IRP.271.1.9.2017

Dotyczy: postępowania o udzielenie zamówienia publicznego prowadzonego w trybie przetargu nieograniczonego na zadanie pn.: „Przebudowa sieci kanalizacji deszczowej oraz nawierzchni dróg ulicy 3 Marca i ulicy Kościuszki w Świdwinie”

Zamawiający, działając na podstawie art. 38 ust. 2 ustawy z dnia 29 stycznia 2004r. – Prawo zamówień publicznych (Dz.U. z 2015 r. poz. 2164 ze zm.) udziela odpowiedzi na wnioski o wyjaśnienie treści Specyfikacji Istotnych Warunków Zamówienia wniesione w toku przedmiotowego postępowania o udzielenie zamówienia publicznego:

Ławka A-Linea Module

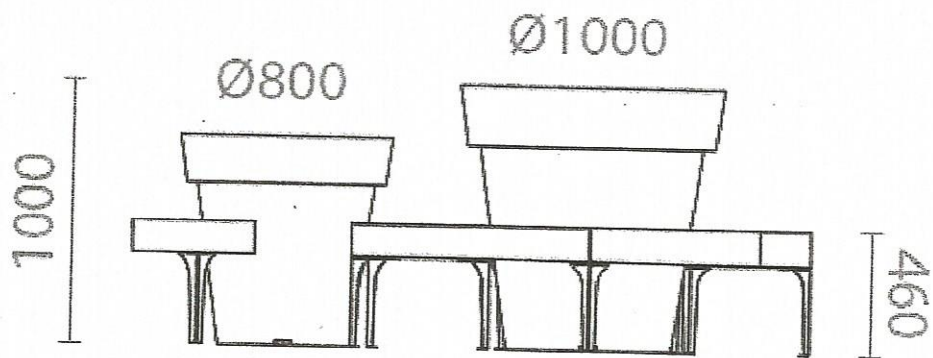
Pytanie nr 3: Dotyczy ławki parkowej A-Linea Module z donicami Extravase 100 i Extravase 80 brak w dokumentach rys. technicznego ławki. Prosimy o dołączenie lub o opis jaki układ ma mieć ławka, czy ze stali cynkowanej ogniowo czy malowano proszkowo, ilość donic przy jednej ławce itp.

Odpowiedź nr 3: ławki należy wykonać zgodnie z załącznikiem nr 2 do niniejszego pisma.

- stal cynkowana ogniowo oraz malowana proszkowo
- siedzisko i nogi wykonane z arkusza stali o grubości 3 mm
- kompatybilne z donicą Atech Extravase 80 oraz Atech Extravase 100
- możliwość zmiany układu
